**INFRASTRUTTURE FERROVIARIE STRATEGICHE DEFINITE DALLA LEGGE
OBIETTIVO N. 443/01
LINEA AV/AC TORINO – VENEZIA Tratta VERONA – PADOVA
Lotto funzionale Verona – Bivio Vicenza
PROGETTO**

SC20 - Relazione di confronto P.D. / P.E.

La presente relazione attesta la sostanziale rispondenza al progetto Definitivo ed alle eventuali prescrizioni dettate in sede di approvazione dello stesso del Piano Gestione Rifiuti relativo al sito SC20 “Sottostazione elettrica Stazione di Montebello Vicentino” (rif. IN1710EI2RHSB2000001A).

Figura 1 – Punti di indagine realizzati nella fase di Progetto Definitivo.

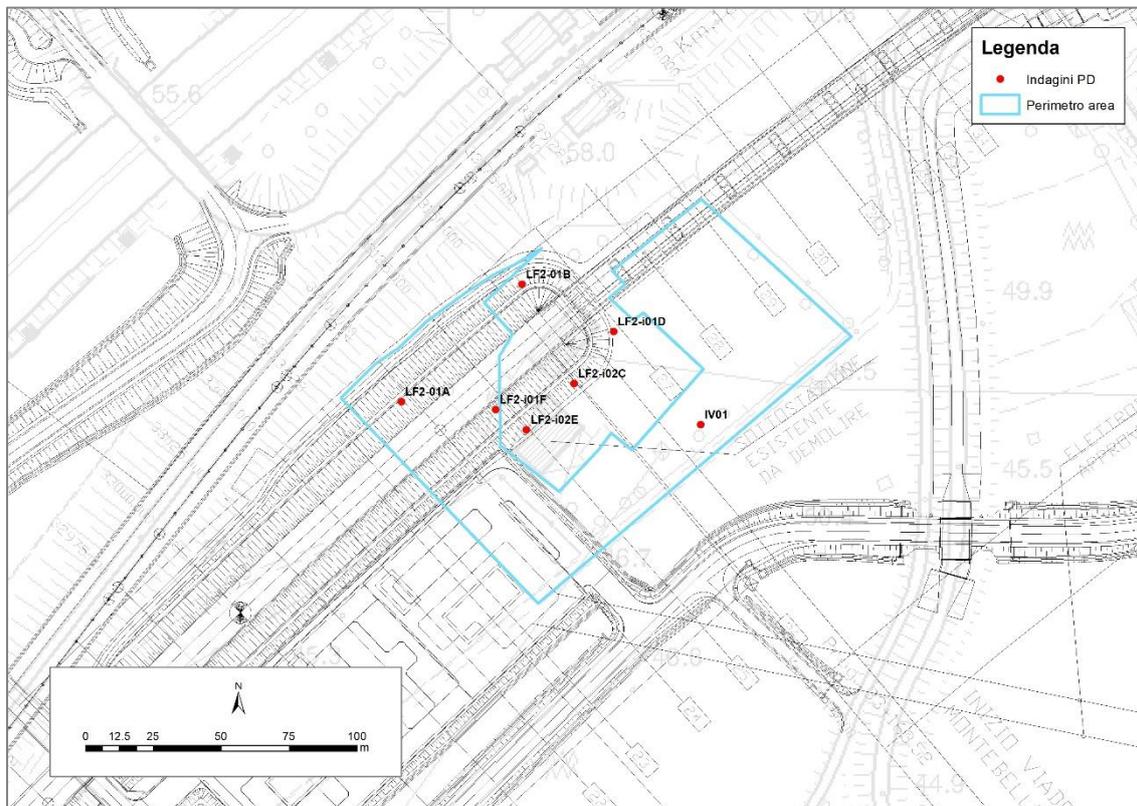
- Nella fase di Progetto Definitivo sono stati realizzati 7 punti di indagine, con il prelievo totale di 24 campioni, prelevati a profondità comprese tra 0 m e 2 m dal p.c. Con il Progetto Esecutivo sono stati realizzati 5 punti di indagine, con il prelievo e analisi di 16 campioni, prelevati tra profondità comprese tra 0 m e 2,5 m dal p.c. Il totale dei campioni esaminati per il sito risulta pari a 40, prelevati da 12 punti di indagine.
